# KOMINIARSKA SPÓŁDZIELNIA PRACY "ŚW. FLORIAN"

Opinia Nr

z wyników przeprowadzonych oględzin - ekspertyzy urządzeń grzewczo-kominowych

w budynku przy ul. Orzedleńców nr 15/4 w Wrocławu  
dotycząca urządzeń grzewczo-kominowych używanych przez MIO Sp. z o.o.  
Bolesław Nowe Miasto

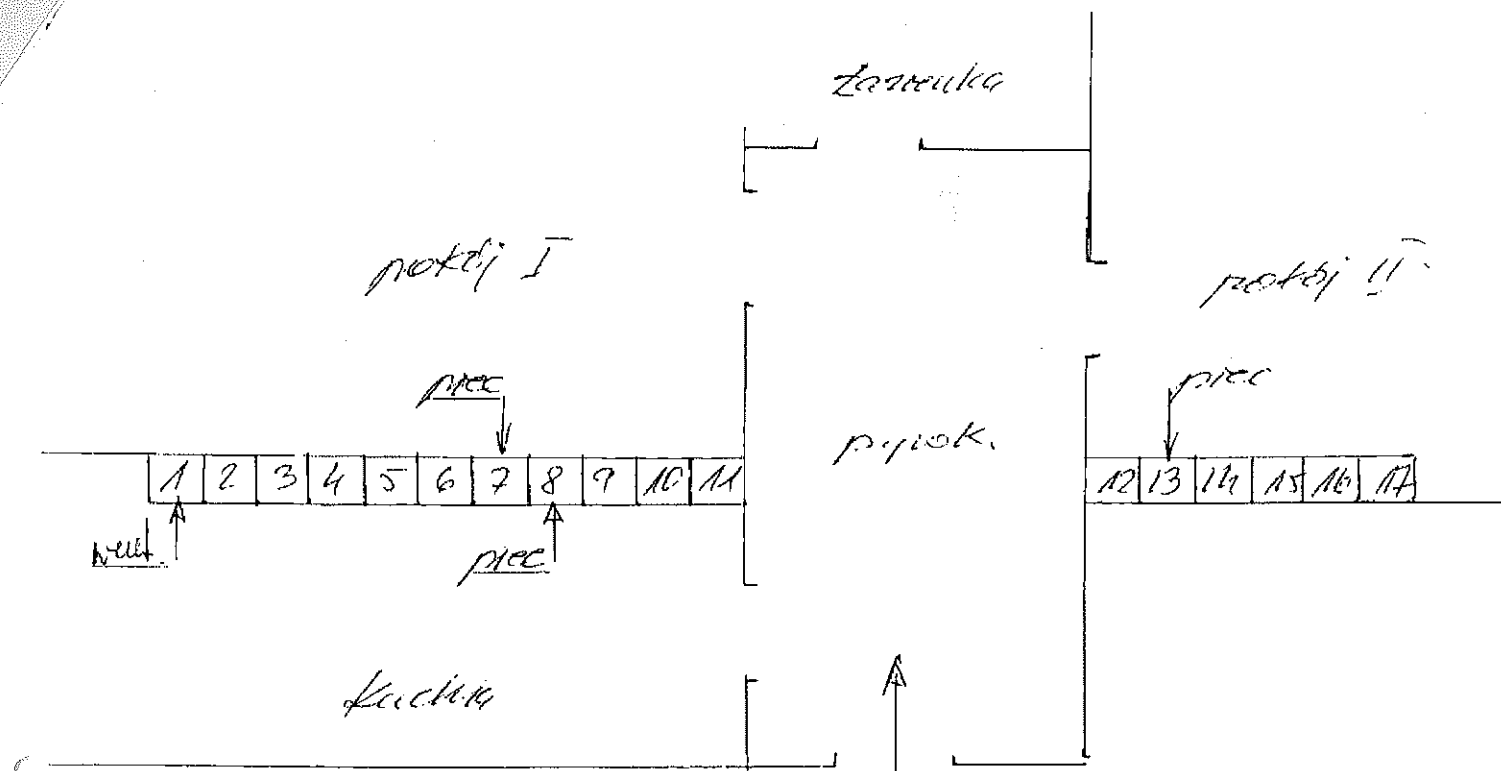
Piec kuchenny może być podłączony do  
monodoku nr 8  
Piec w pokoju I może być podłączony do  
monodoku nr 4, a w pokoju II do pieca nr 13.  
Wentylacja cyrkulacyjna w kuchni w piecu nr 1  
Wentylacja cyrkulacyjna w łazience istniejąca  
prawidłowa

Inne uwagi: Należy zapewnić dostęp do powietrza z zewnątrz.
